NOTIZIARIO TECNICO N. 21

“Anomalie progettuali – seconda parte”

Dettaglio n°1 – Sistema smaltimento delle acque.

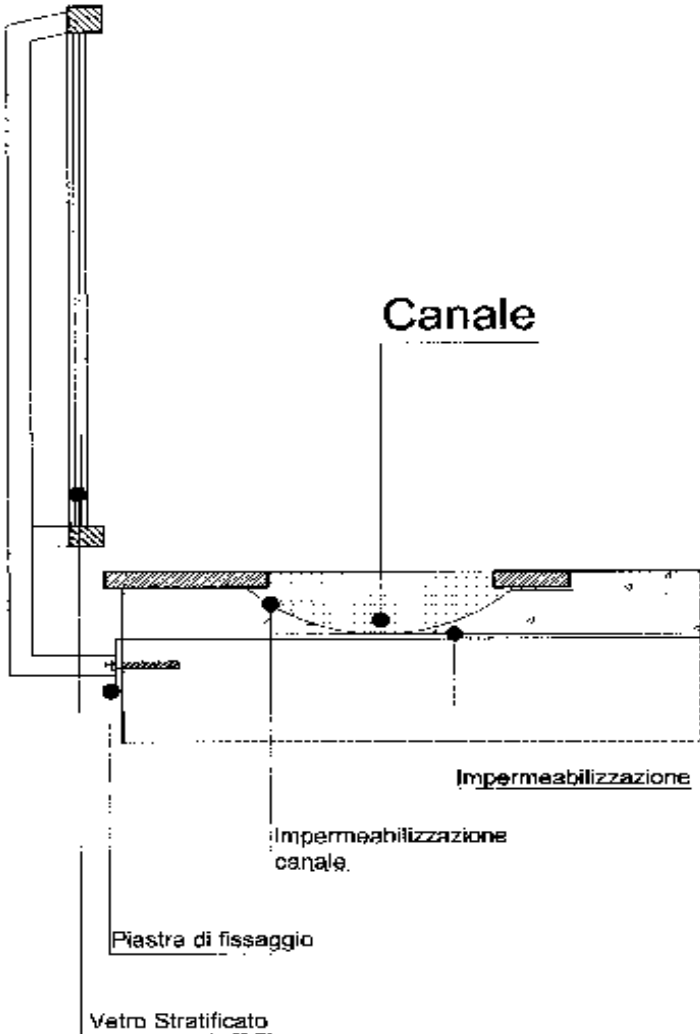
Il secondo riguarda invece il sistema di smaltimento della acque relative ad un terrazzo da realizzarsi lungo il suo perimetro libero esterno, anche in questo caso il progettista ci dovrebbe spiegare in primo luogo a che serve un ulteriore confinamento impermeabilizzativo supplementare a livello dello pseudo canale di gronda, per altro non raccordato a quello sottostante del terrazzo e, in secondo luogo, ci dovrebbe spiegare dove finiranno le acque di imbibizione del sottofondo di allettamento della sovrastante pavimentazione a fronte del principio fisico dei "vasi comunicanti". Ovviamente percolerà lungo tutto il frontale libero del terrazzo, "fregandosene" altamente del canale di gronda.

Fotografia 3 (per visualizzare l'intero disegno doppio clic all'interno della pagina)

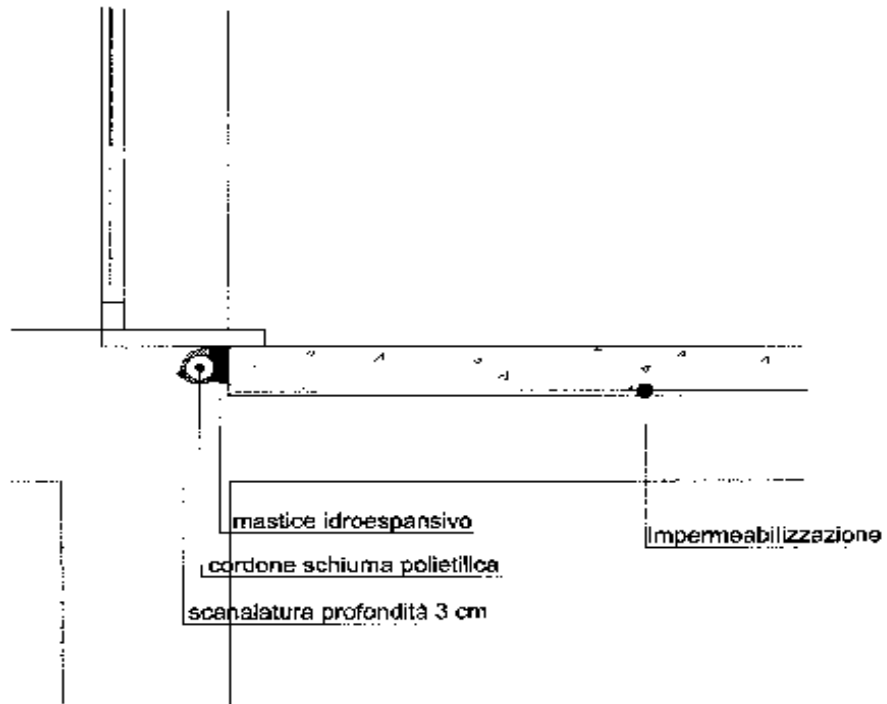
Il terzo riguarda la realizzazione di un giunto impermeabilizzativo di tipo piatto. Lascio a Voi il commento.
